Spectera

发行说明 - 版本 1.4.1

Version 1.4.1

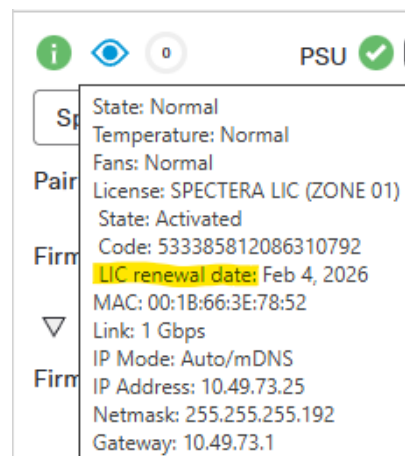
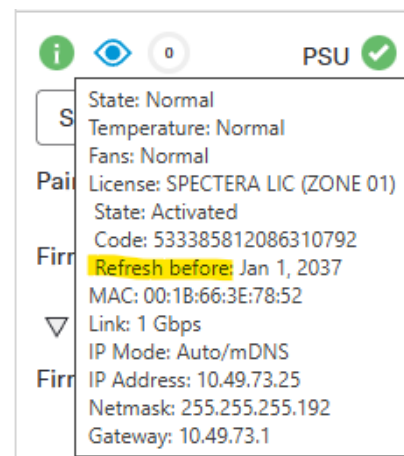
- 支持对2025年11月20日之前颁发的许可证进行自动续订。

许可证续订将在一段时间后显示在设备状态中：

更新前:

更新后:
